KD12450.0 E y KD9450.0 E: Cable plano chamuscado

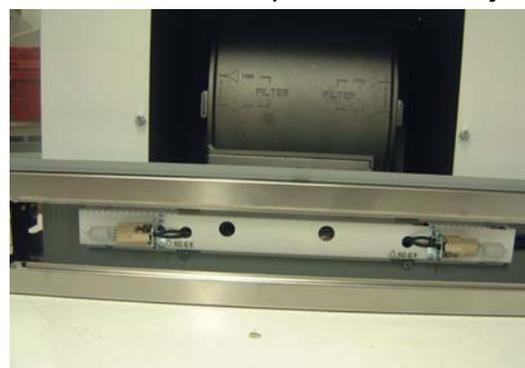
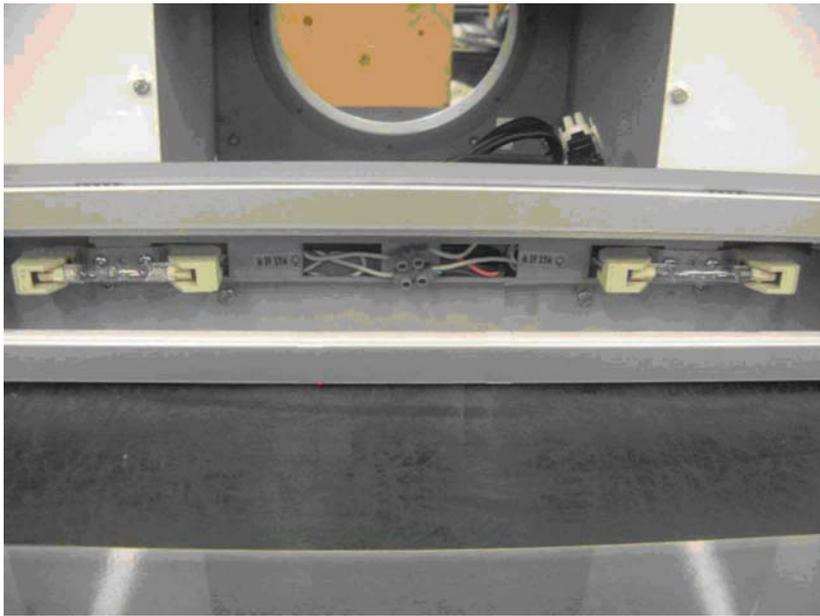
En las campanas, cuando la iluminación se emplea de forma permanente, debido al calor producido por las lámparas halógenas de 60W/240V puede resultar chamuscado el cable plano (n° de rec. 56 54 77) entre la electrónica y la unidad de conmutación, debido a lo cual se producen problemas difusos de control.

Cuando se presentan problemas de este tipo es posible encargar un juego de reparación bajo el n° de rec. 53 19 06. En este juego se han sustituido las lámparas halógenas de 60W/240V por lámparas halógenas de 40W/240V incluyendo el portalámparas.

Para el montaje del nuevo portalámparas hay que retirar primero el cristal de la lámpara. Después hay que aflojar los tornillos del portalámparas y separar seguidamente la conexión eléctrica.

El montaje del nuevo portalámparas se lleva a cabo siguiendo la secuencia inversa.
